1. 진입 도로 경사 변경

2. 단지 진입도로 레벨 변경

18. 주민의 편의를 고려한 다양한 유형의 휴게 공간 분산 배치

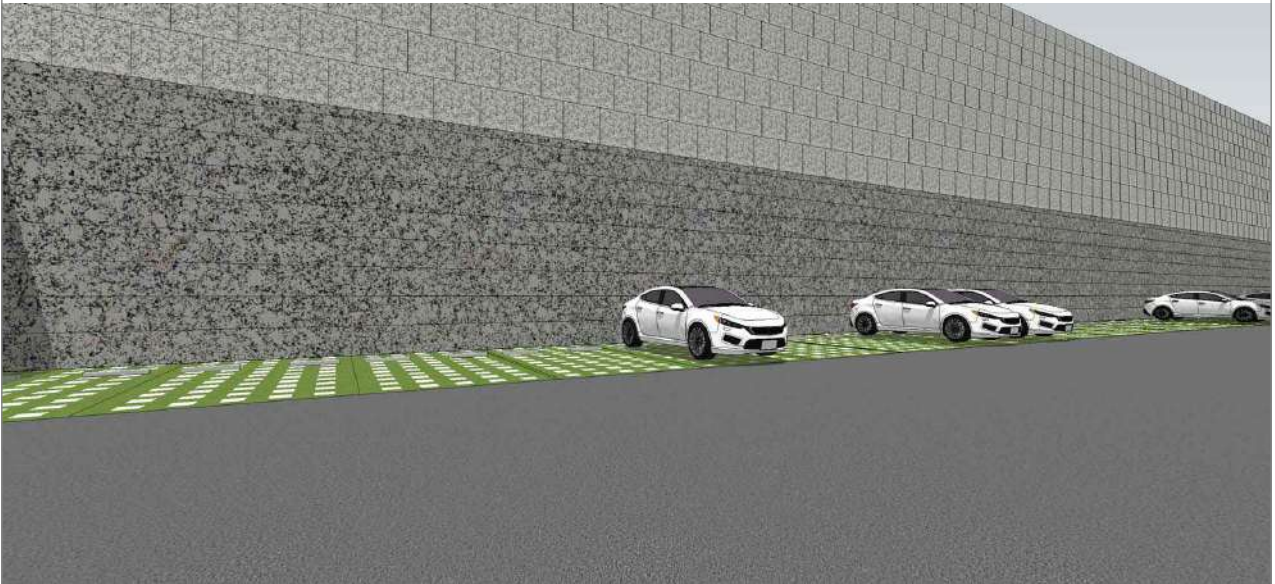
변경전 녹지 구역으로 구성

변경후 휴게 공간 배치로 인한 공간 활용성 증대
